パブリックコメントで頂いたご意見

川上ダム建設事業の検証に係る検討に関する意見募集について

川上ダムの治水代替案

図-1 昭和47年台風20号1.53倍洪水

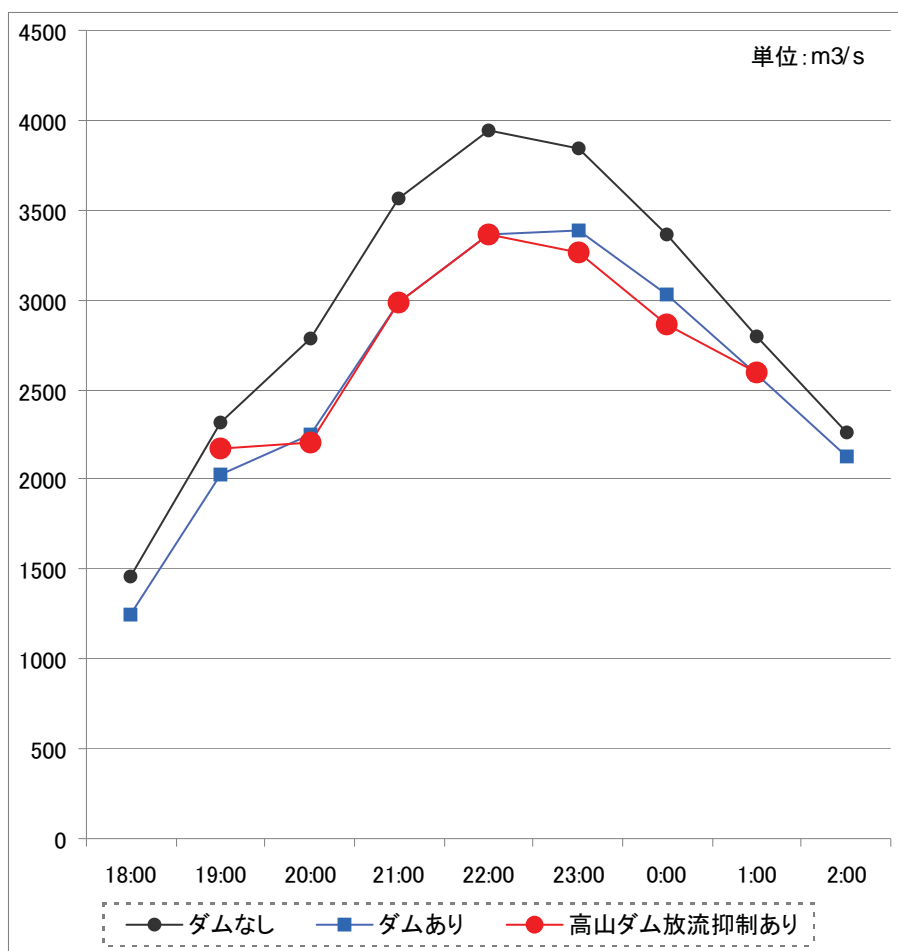
ビジュアルにするため、表-5の岩倉地点流量の「ダムなし」、「ダムあり」、及び「高山ダム放流抑制あり流量」を、グラフで示したのが下の図-1です。

図-1のグラフは、高山ダムにおける洪水調節は川上ダムの洪水調節と同等ないしそ

これまで、川上ダムの最大の治水目標である昭和47年台風20号1.53倍洪水に対し、高山ダムで表-4のようなダム操作の変更により、ダムなしによる下流への流量増をキャンセルすることができる点で代替案が成立つことを検証してきました。

図-2 高山ダム、青蓮寺ダムにおける放流抑制量累計と
高山ダムのダム湖内の正味貯水増加量

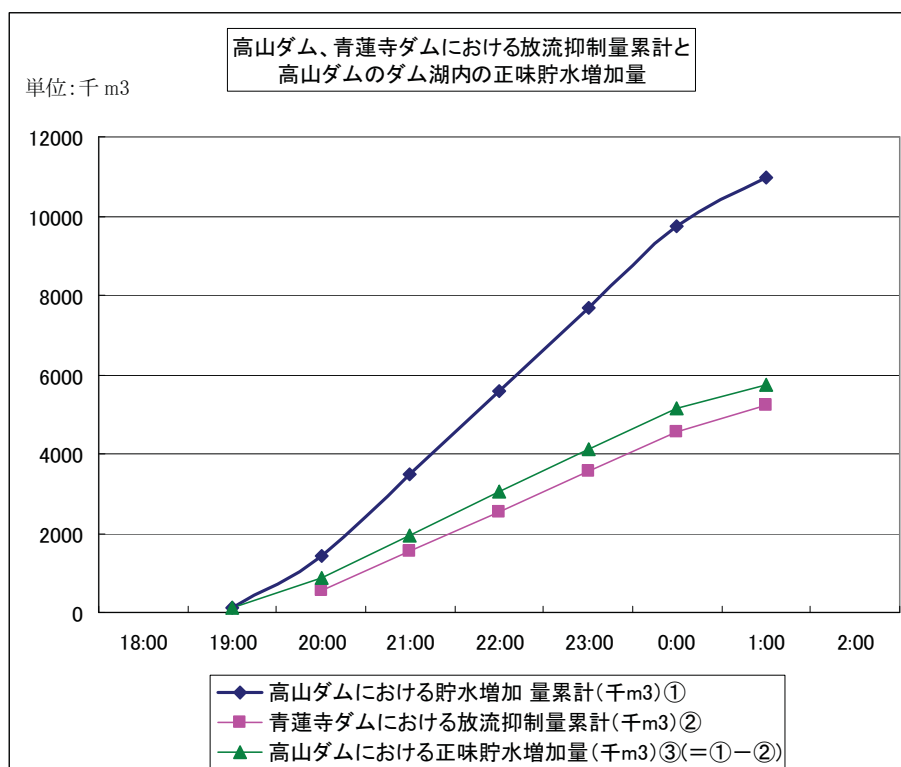
理解をしやすくとの思いから、表-9をグラフにしたのが図-2です。紺の線は、青蓮寺ダムにおける洪水調節がないと仮定した場合の高山ダムにおける放流抑制量累計

(ダム貯水増加量累計)を表します。ピンクの線は、青蓮寺ダムで洪水調節をした場合の青蓮寺ダムにおける放流抑制量累計(ダム貯水増加量累計)を表します。紺の線が示す値からピンクの線の示す値を差し引いた値が高山ダムにおける正味貯水増加量を示す値で、それが緑の線です。

図－1 実績一日最大配水量及び計画一日最大配水量の推移

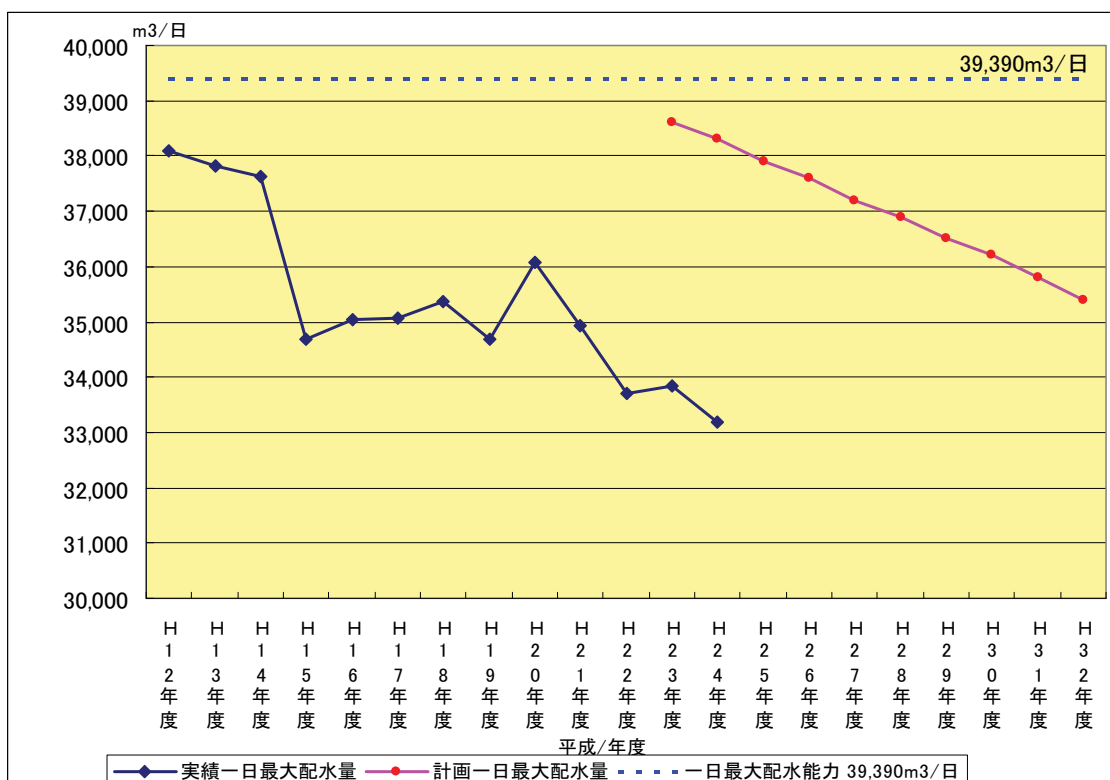
なお、これら二つの表、実績一日最大配水量及び計画一日最大配水量をまとめてグラフで示したのが、図－1です。

しかし、前掲の図-1 で、一日最大配水能力と計画一日配水量を比較しますと、平成 23、24 年度では 1,000m³/日程度の余裕しかなく厳しい状況での譲渡可能の判断です。水道ビジョンの性格からして安全側が相当働いているのは当然ですが、それでも 0.19m³/s の水利権譲渡は可能といえます。
